SERVICE INFO – INA 0173

קיט שרשרת תיזמון מק"ט – 559 0024 30

שינוי ממתכת המודבקת למתכת בלחיצה

יצרן הרכב:	אופל, ווקסהול
דגמים:	Agila, Astra, Corsa/Combo
שנת ייצור:	
Agila:	2000 - 2005
Astra:	2001 - 2005
Corsa/Combo:	1998 - 2005
דגמי מנועים:	1.0, 1.2, 1.4
מק"ט:	559 0024 30

תמונה 1: זר החיישן עם טבעת המרווח אשר הוסרה

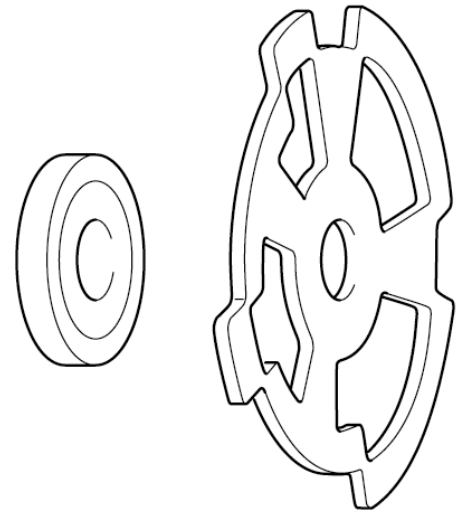
גלגלי שיניים המיוצרים בהדבקה: זר החיישן ודיסקית המרווח שלו הינם שני חלקים נפרדים (תמונה 1). טבעת המרווח נלחצת אל תוך גלגל השיניים. זר חיישן גל הזיזים מהודק ביחד עם דיסקית המרווח אשר לחוצה אל תוך גלגל השיניים של גל הזיזים החלקו הקדמי של גלגל השיניים.

הוראות הרכבה:
לאחר הסרה, חובה להסיר את דיסקית המרווח מגלגל השיניים הישן. התקן את גלגל השיניים חדש, דיסקית המרווח שחולצה מהגלגל הישן וזר החיישן אל גל הזיזים בצד היניקה באמצעות הבורג אשר מסופק בערכה (ראה תמונה 2) – מידת הבורג M10x60. חובה לוודא כי זר החיישן מותקן למקומות בכיוון המקורי שלו.

תמונה 2: תהליך התקנה נכון על גל הזיזים בצד היניקה כאשר מחליפים גלגלי שיניים המיוצרים ממתכת מודבקת אל גלגלי שיניים מפלדה בלחיצה.

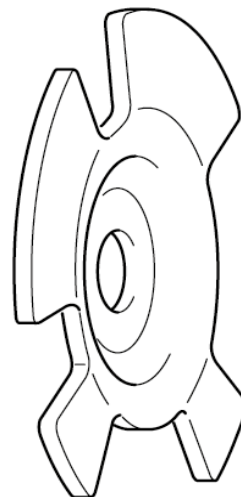
במקרה זה, חובה להבחין זאת על ידי גלגל השיניים המותקן בגל הזיזים אשר בצד היניקה.

תמונה 3: גלגל זר החיישן המעוגל

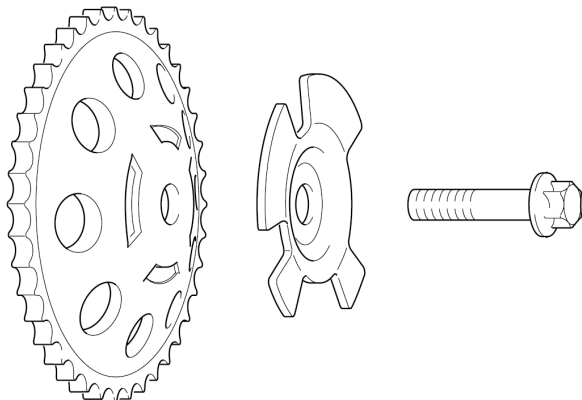
גלגלי שיניים המיוצרים ממתכת לחוצה: גלגל זר החיישן בעל שטח פנים קעור (תמונה 3). דבר זה מבטל את הצורך בטבעת מרווח.

לאחר הפירוק, התקן את החלקים החדשים בצורה הפוכה לסדר הפירוק. התקנה לא נכונה כמעט ואיננה אפשרית.

בבורגי ה- M10x55 המסופקים בערכת התיקון חובה להשתמש אך ורק בכדי להדק את גלגלי השיניים של גלי הזיזים בצד היניקה ובצד הפליטה.
